Betr.: Einfahrt *Erikaweg / Ohligser Str.*;
nach Umsetzung des Bebauungsplans Nr. 34 – 1. Änderung

Knotenpunkt Erikaweg / Ohligser Straße

Runge + Küchler – Bild 21
(Verkehrsuntersuchung zum Bebauungsplan Nr.34 in Haan)

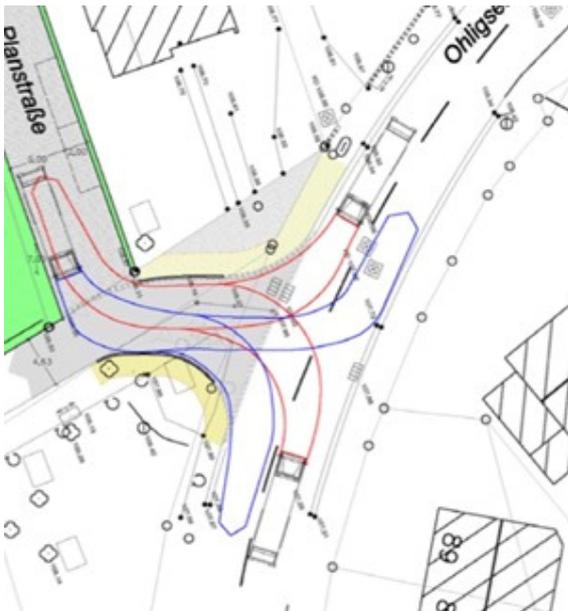
Runge + Küchler beschreibt die Abzweigung in den *Erikaweg* als *Einmündung im Außenkurvenbereich in die Ohligser Straße*. Nicht betrachtet wird das abfallende

Geländeprofil, dem die *Ohligser Straße* in Richtung Solingen folgt und das ab dem Kurvenbereich bereits deutlich in ein Gefällstück übergeht.

Die Einfahrt ist von einer tangentialen Einmündung zu einer orthogonalen Einmündung umgestaltet. Abweichend von der Vorentwurfsplanung hat die Einfahrt eine tendenzielle Orientierung Richtung Solingen.

Ausfahrende Fahrzeuge Richtung Haan orientieren sich in der Ausfahrt entsprechend und behindern dabei einbiegende Fahrzeuge von der *Ohligser Straße*, weil der Einbiegeradius aus optischer Fehleinschätzung des Fahrzeugführers als nicht ausreichend beurteilt oder tatsächlich nicht möglich ist. Folglich ist die Abbiegeschwindigkeit sehr stark zu reduzieren bzw. die Fahrzeuge halten auf der *Ohligser Straße* an.

1. Der nachfolgende Verkehr auf der *Ohligser Straße* in Fahrtrichtung Ohligs ist überrascht durch die unerwartet deutliche Geschwindigkeitsreduzierung.
2. Der nachfolgende Verkehr auf der *Ohligser Straße* muss ggf. auch anhalten oder umfährt die wartenden Fahrzeuge ausweichend auf die Gegenfahrbahn.
3. Die wartenden Fahrzeuge auf der *Ohligser Straße* behindern den Einblick für die ausfahrenden Fahrzeuge aus dem *Erikaweg*.
4. Durch das Umfahren der wartenden Fahrzeuge auf der *Ohligser Straße* kommt es zu weiteren Gefährdungen beim Einfahren aus dem *Erikaweg* auf die *Ohligser Straße*.
5. Die Gestaltung der Ausfahrt verhindert ein risikoarmes und flüssiges Einfädeln in den Verkehr in Richtung Haan.

Bedingt durch das geologische Profil, dem kurvigen Straßenverlauf und der nicht angepassten Geschwindigkeit von Fahrzeugen in beiderseitige Fahrtrichtungen in diesem Bereich ist das Einfädeln in den fließenden Verkehr in Fahrtrichtung Haan zusätzlich erschwert.

Begegnungsverkehre im Knotenpunkt mit Lastkraftwagen oder Müllfahrzeugen, die in die Straße *Am Steinenhaus* einbiegen wollen, sind aufgrund des Schwenkbereichs gegenwärtig nicht darstellbar.

Vorentwurf Beschlussvorlage 65/040/2018

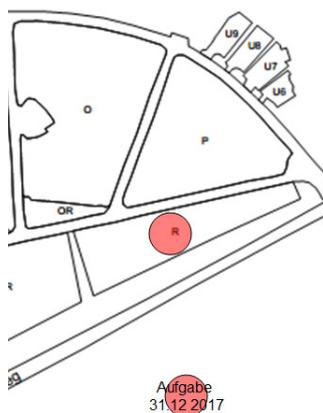
Die aktuelle Einfahrtgestaltung in den *Erikaweg* lässt erwarten, dass sich mit dem Bau der Kindertagesstätte die Situation noch weiter verschärft.

Die durchgeführte Verkehrsanalyse und die Stellungnahme vom Landesbetrieb Straßenbau NRW berücksichtigen zum Planungszeitpunkt weder die zusätzlichen dynamischen Anfahrts- oder Parkraumverkehre noch die typischen Versorgungsverkehre, die mit einer Kindertagesstätte verbunden sind.

Fraglich erscheint der geplante Stellplatzbedarf für Mitarbeiter, Eltern und Besucher sowie die Lage der wenigen Stellplätze für eine vier-gruppige Kindertagesstätte mit einer U3-Betreuung.

Dieses Betreuungsangebot richtet sich insbesondere an berufstätige Eltern. Zu erwarten sind deutlich mehr Einfahrten in den *Erikaweg* und zusätzliche Rangierfahrten im unmittelbaren Knotenpunktbereich, insbesondere in den frühen Vormittagsstunden.

Vor diesem Hintergrund erscheint fraglich, ob die gegenwärtig umgesetzte Planung des Knotenpunktes sowohl die aktuelle als auch die künftige Situation zufriedenstellend erfüllen kann.

Ebenso fraglich erscheint dazu der Planungsansatz, ergänzenden Parkraum oder einen Wendehammer über das Friedhofsgelände der 2017 geschlossenen Gräberfelder „R“ zu erschließen. Dieses führt im unmittelbaren Einfahrtsbereich des Erikaweges zu einer weiteren Mehrfachbelastung durch Fahrzeugbewegungen.
